COMMISSION ROYALE DES MONUMENTS ET DES SITES
KONINKLIJKE COMMISSIE VOOR MONUMENTEN EN LANDSCHAPPEN

N/Réf. : ETB20040_701_PUN ETTERBEEK. Avenue des Nerviens 115 (arch. Hubert MARCO)
Gest. : BDG/AE
V/Réf. : 2076-0020/05/2022-063PR (=certaines parties de l'Institut St-Stanislas inscrites comme ensemble sur la liste de sauvegarde / ZP du Cinquantenaire / Bien à l'inventaire)
Corr: Amandine Even
NOVA : 05/PFU/1830334
Corr: Inge VAN DEN CRUYCE PERMIS UNIQUE : Rénover, étendre et mettre aux normes
Fatou EKILA la section fondamentale sur le site de l'institut Saint-Stanislas

Avis conforme de la CRMS

« Corps de logis » et Alma Chapelle : élévations existante et projetée

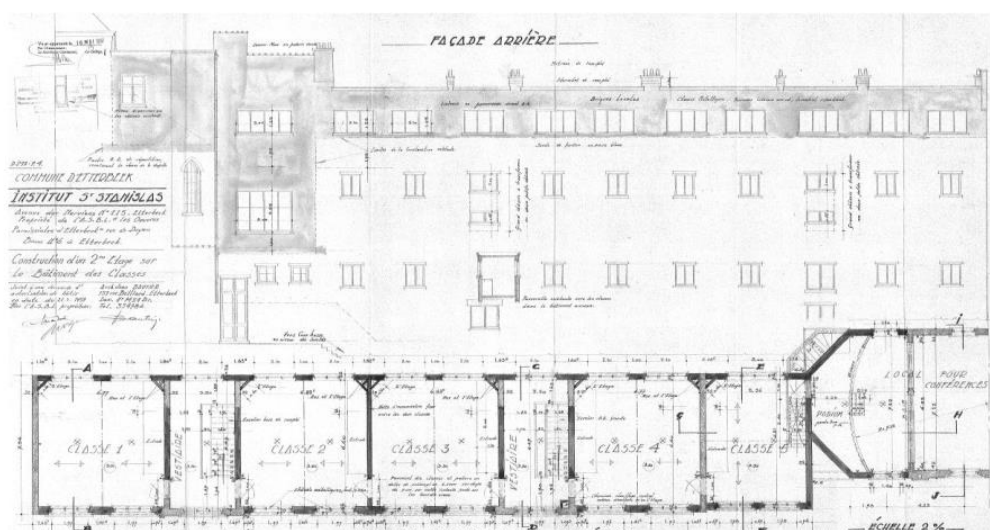
- elle approuve la construction de la nouvelle cage d'escalier et l'extension en toiture, estimant que cette nouvelle volumétrie apportera plus de cohérence aux bâtiments et à leur articulation, réhabilitant un jeu de volumes extérieurs plus abouti et amenant une meilleure connectivité entre les espaces intérieurs. Elle demande toutefois d'être attentif aux matériaux et à leur mise en œuvre pour la rehausse des maçonneries et la nouvelle toiture en tuiles. Des échantillons et des essais devront être soumis à la DPC pour approbation, afin que le format des briques, les couleurs, l'appareillage, le mortier, le type de tuiles, ... soient cohérents avec l'existant. Elle

demande également de soumettre à l'approbation de la DPC le modèle, les dimensions et le positionnement exact des velux dans le versant de toiture, ainsi que de revoir la disposition des nouvelles lucarnes dans le brisis pour qu'elles s'alignent sur les 2 travées inférieures ;

- elle marque son accord concernant l'inversion des porte et fenêtre au niveau du rez-de-chaussée, ce qui permet l'installation d'une cage d'escalier à cet endroit. Elle demande cependant de simplifier le dessin de la porte, à savoir de prévoir une porte à double battants sur toute la largeur, sans cadres vitrés fixes sur les côtés, avec un panneautage dans la partie basse jusqu'à la hauteur des seuils de fenêtres, et de diviser l'imposte en deux parties égales. L'imposte de la fenêtre devra également être en deux parties, afin de se rapprocher du dessin des châssis d'origine. Elle précise aussi que la teinte blanche des châssis doit être réversible, soulignant, qu'à terme, tous les autres châssis en pvc devront être remplacés et arborer une teinte brune semblable à celle d'origine. Enfin, elle demande de garder les pierres (soubassement et seuil) lors du démontage de ces deux ouvertures, afin de les replacer lors du remontage de la nouvelle fenêtre ;

1957 : Bâtiment des classes ou Alma 2 : construction d'un 2^e étage : élévation et plan projetés.

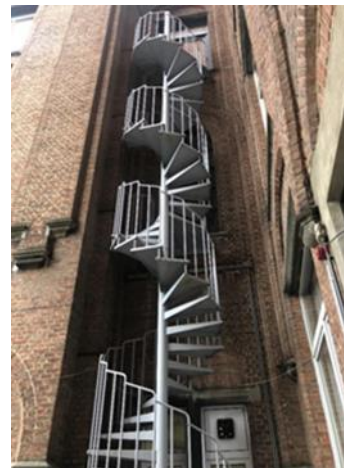
- elle s'interroge sur la possibilité de garder quand même les anciennes volées d'escalier d'Alma 2, en invoquant sinon la perte d'un ancien escalier d'intérêt patrimonial, même déjà modifié;

Façade avant du n°115 : vers 1930 et actuellement –

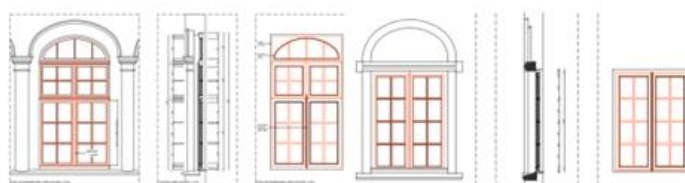
- elle confirme que l'enlèvement de l'escalier en colimaçon extérieur est mieux pour le bâtiment;
- concernant les châssis en façade à rue : elle marque son accord pour leur remplacement et les nouvelles divisions proposées, en demandant de revoir les détails d'exécution : la largeur des petits bois des impostes doivent être semblables à ceux des ouvrants, les détails des maucleurs et des sabots doivent se rapprocher des détails d'origine. Ces éléments doivent être soumis à la DPC pour approbation, avant leur mise en production. Elle demande également de définir, à l'aide d'une étude stratigraphique des châssis existants, la finition d'origine, à savoir peinture ou vernis afin de restituer cette finition.
